**Rapport de minorité de la commission ad hoc chargée d'étudier le préavis municipal N° 17/2024 –
Demande d'un crédit de Fr. 655'000.- pour le réaménagement routier et l'aménagement d'une zone
30 km/h sur les chemins des Buleesses, du Crotton, des Vignes, de Béranges et du Gregnolet**

PRÉAVIS MUNICIPAL N° 17/2024

Demande d'un crédit de Fr. 655'000.- pour le réaménagement routier et l'aménagement d'une zone 30 km/h sur les chemins des Bulesse, du Crotton, des Vignes, de Béranges et du Gregnolet

2. Carrefour Ch. des Bulessees/Vignes

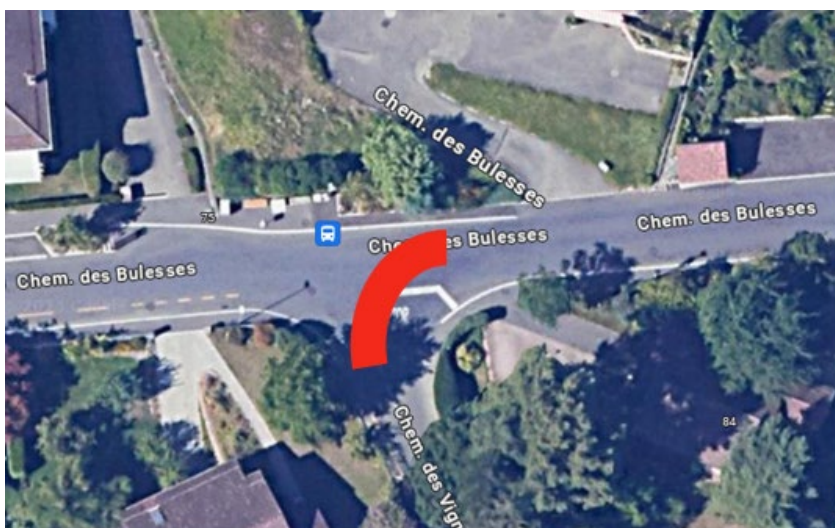
La modification de priorité présente les avantages de modérer naturellement la vitesse (aucune voie rectiligne n'a la priorité) et de résoudre le problème des nombreux usagers, bus y compris, qui coupent le virage et mettent ainsi en danger les usagers circulant normalement depuis le Ch. des Vignes :

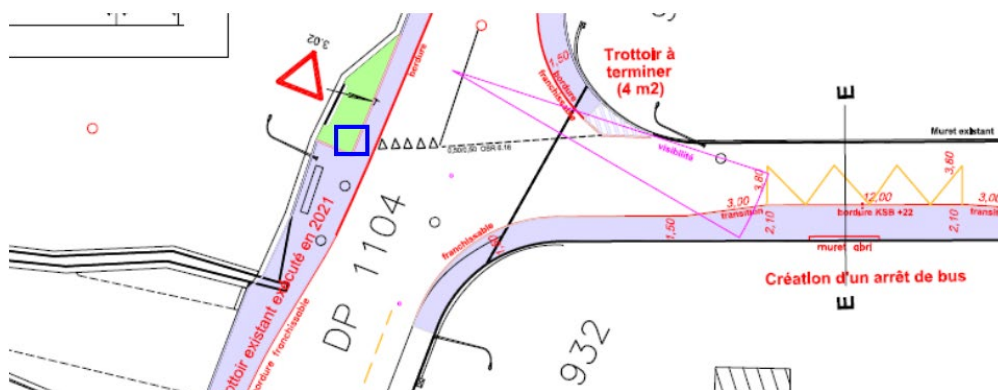
Certains commissaires ont exprimé leur inquiétude face aux vélos qui descendraient « à fond » en ignorant le céder-le-passage, ou des usagers qui le feraient par la force de l'habitude

Bien que chaque usager soit responsable de respecter les règles de circulation, l'ensemble des commissaires est d'avis que l'ajout de miroir améliorera la sécurité de ce secteur :

1. Ajout d'un marquage au sol en remplacement de l'ajout d'un arbre au carrefour Rte de Blonay, Ch. de la Crausaz et Ch. de Crotton
2. Ajout d'un miroir au niveau du nouveau céder-le-passage au carrefour Ch. des Bulles et Ch. des Vignes
3. Coloration de la route sur toute la largeur depuis le carrefour Ch. de Crotton/Ch. de Béranges/Ch. du Pré-Long jusqu'au carrefour Ch. de Crotton/Ch. de la Poneyre/Rte de Chailly (zone limitée à 80km/h)

3. Secteur Ch. du Crotton/Béranges/Pré-Long/Poneyre/Chailly

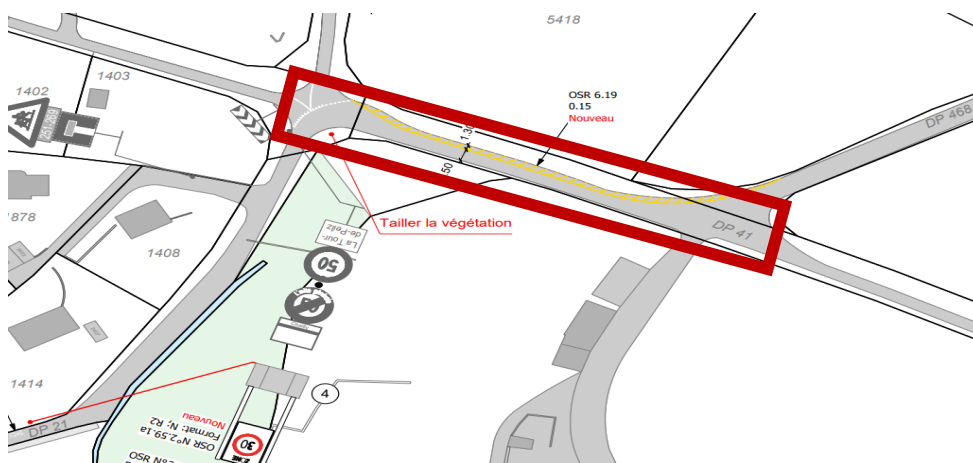
Ce secteur comprend une partie affectée au trafic, limitée à 80 km/h, dans le prolongement des routes interdites au trafic et utilisées par de nombreux promeneurs. Les aménagements visuels actuels n'informent pas clairement les différents usagers de cette zone de « mixité à limitation élevée ».

Les commissaires sont d'avis qu'une coloration sur toute la largeur de cette section de route améliorera sensiblement la sécurité :

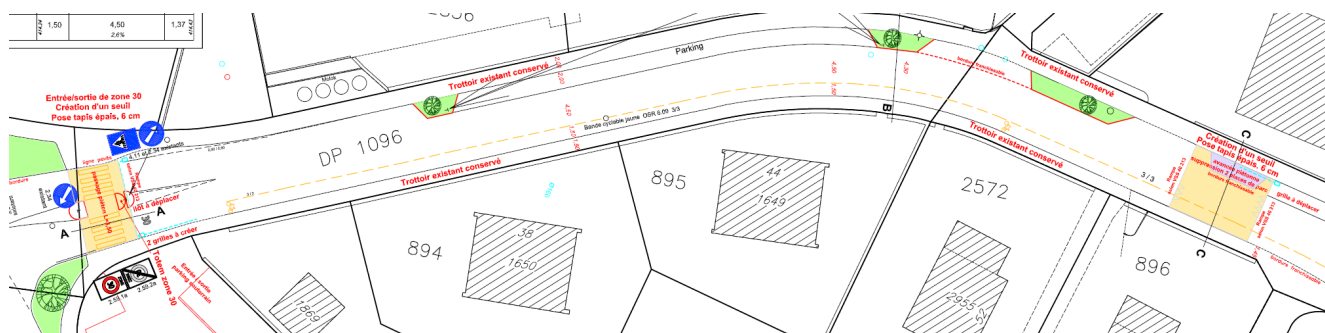
Le carrefour « ch. des BulesseS/ch. des Vignes » sera modifié avec une priorisation du trafic sur le ch. des Vignes afin de sécuriser l'endroit. Par ailleurs, l'arrêt de bus sera mis aux normes selon la LHand et dissocié à deux emplacements selon les sens de circulation. L'exiguïté des lieux a conduit à l'étude de nombreuses variantes pour l'emplacement des arrêts de bus et l'aménagement du carrefour ; la variante retenue a été approuvée par les VMCV et la Direction générale de la mobilité et des routes (DGMR). Contrairement à ce qui est normalement la règle dans une zone 30 km/h (priorité de droite), le carrefour est prévu en perte de priorité du chemin des BulesseS par rapport au chemin des Vignes. Cette modification permettra ainsi de ralentir notablement les usagers descendant le chemin des BulesseS (forte déclivité).

1. « Cédez-le-passage » dans la descente du chemin des Bulesse

Cette mesure remplace un risque par un autre, plus important. Certes, la visibilité aujourd'hui n'est pas idéale. Mais un simple miroir suffirait amplement pour résoudre le problème.

La mise en place d'une voie prioritaire en courbe semble intéressante sur la planche du bureau d'ingénieurs, mais dans la pratique tout conducteur sait que ça rend une intersection plus susceptible aux erreurs. Les conducteurs risquent donc de griller le panneau « céder le passage » dans la descente du ch. des Bulesse. Encore plus grave, les conducteurs montant le ch. des Bulesse seront confrontés à un manque de visibilité à droite et risquent, eux aussi, d'ignorer la priorité du ch. des Vignes.

Dans une zone 30 km/h, la priorité de droite est la règle. Néanmoins, dans ce carrefour, la visibilité pour un véhicule sortant du ch. des Vignes sur un véhicule descendant du ch. des Bulesse n'est pas garantie, même à 30 km/h. Dès lors, une exception à ce principe a pu être discutée avec la Direction générale de la mobilité et des routes (DGMR) et un cédez-le-passage est prévu.

Cette modification du régime de priorité permettra de diminuer de façon importante la vitesse des véhicules descendant du tronçon raide du ch. des Bulesse, qui ne seront plus prioritaires.

Par rapport à la problématique de visibilité des véhicules montant du ch. des Bulesse évoquée, une signalisation adéquate sera mise en place lors des travaux afin que les usagers s'habituent au nouveau régime de priorité.
